令和3年11月5日

「松山空港事務所庁舎外1棟浸水対策工事」質疑回答書

標記の仕様書等に関する質疑事項について、下記のとおり回答致します。

別紙 1

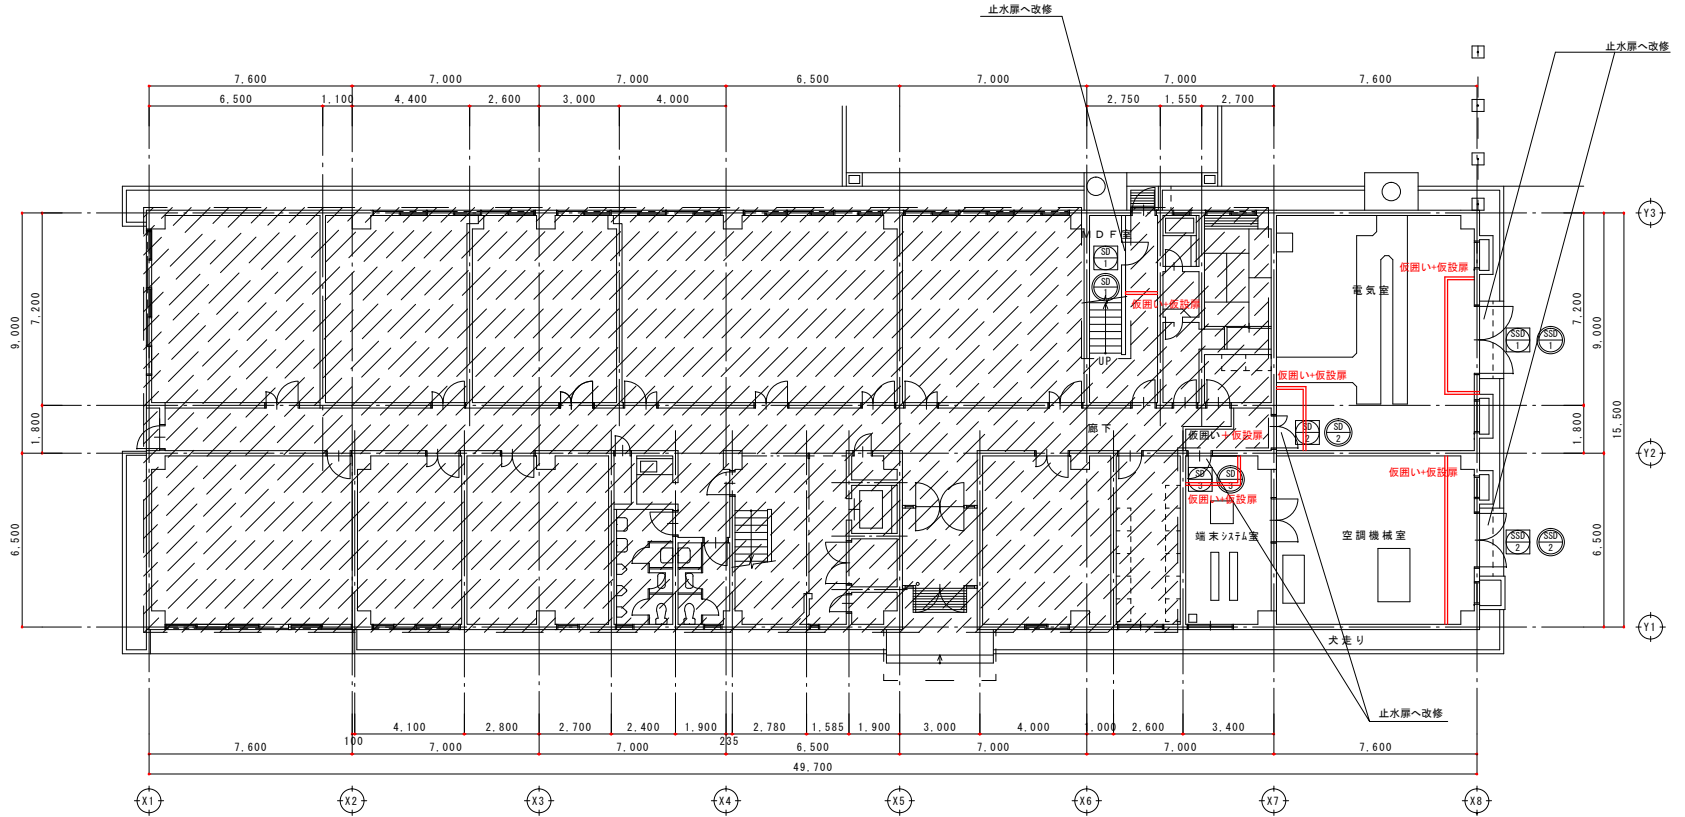
図番	質疑事項	回答	
1	登録基幹技能者の配置予定について	競争参加資格提出書類【登録基幹技能者の配置】にて現場配置予定者に三名記載し実際工事開始時には三名のうち一名を配置するようにしてもよいでしょうか。	複数の技術者を申請することは可能ですが、当該契約を受注した場合、申請された複数の技能者全員を配置して頂くこととなります。
2	A-02	既存部分の養生において、事務所庁舎(電気室や空調機械室等)及び電源局舎(エンジン室や機械室等)の設置機械等にビニールシートや合板での養生となっていますが設置(養生材の載掛けや固定)は可能でしょうか。改修部分を仮囲いC程度で仮囲いを行った方がよいでしょうか。	別紙1及び別紙2のとおり、改修部分の建具から1.0mの範囲に仮囲いB種及び仮設扉の設置で計画していますが、現地調査にて監督職員と協議の上、決定するものとします。
3	A-09・17	現況撤去建具を撤去後、新設建具取付完了までの期間(常時出入りができるようになります)において、事務所庁舎(電気室や空調機械室等)及び電源局舎(エンジン室や機械室等)への侵入防止対策は建物外部に仮囲い(万能鋼板H2.0+仮設扉)程度にしたらよいでしょうか。	質疑回答2より改修部分(建物内部)に仮囲い及び鍵付の仮設扉で行い、部外者が入れないように施錠するものとします。
4	設計明細P20 外壁改修 A-13	上記において新設補修部と新設建具にはシーリングを充填しますが、新設補修部と既存躯体との取合にはシーリング充填は必要ないでしょうか。	不要です。
5	設計明細P22 建具改修 A-16	A-16においてSD-2は防火設備となっていますが設計明細では防火設備となっていません。防火設備にて見積もりをしたらよいでしょうか。	A-16の記載は誤りです。正しくは防火設備ではなく、【鋼製 親子開き止水扉】としてください。
6	M-07	250KVA及び500KVAの可搬型発電装置の配置について同一場所に配置されています施工時期は同時と考えてよいでしょうか。また、配置計画、運搬車両及び揚重機の選定に必要なので貸与品の寸法及び重量をご指示ください。	基礎かさ上げのためには同時に施工が必要と考えております。 仮設機器の寸法及び重量は以下の通りです。 500kVA可搬型発電装置・・・W=1,650mm D=6,700mm H=2,600mm 約9,500kg (油圧ジャッキ装置無し) 250kVA可搬型発電装置・・・W=2,300mm D=8,500mm H=2,700mm 約11,000kg (油圧ジャッキ装置有り) 仮設燃料タンク・・・W=2,300mm D=2,050mm H=2,625mm 約1,700kg 仮設昇圧(降圧)用変圧器盤・・・W=1,300mm D=1,200mm H=1,500mm 約1,300kg ※油圧ジャッキ装置・・・機付きのジャッキ装置にて自機の持ち上げ・若干の横移動が可能。

※仮設扉は各1か所としW900 x H2000とする。
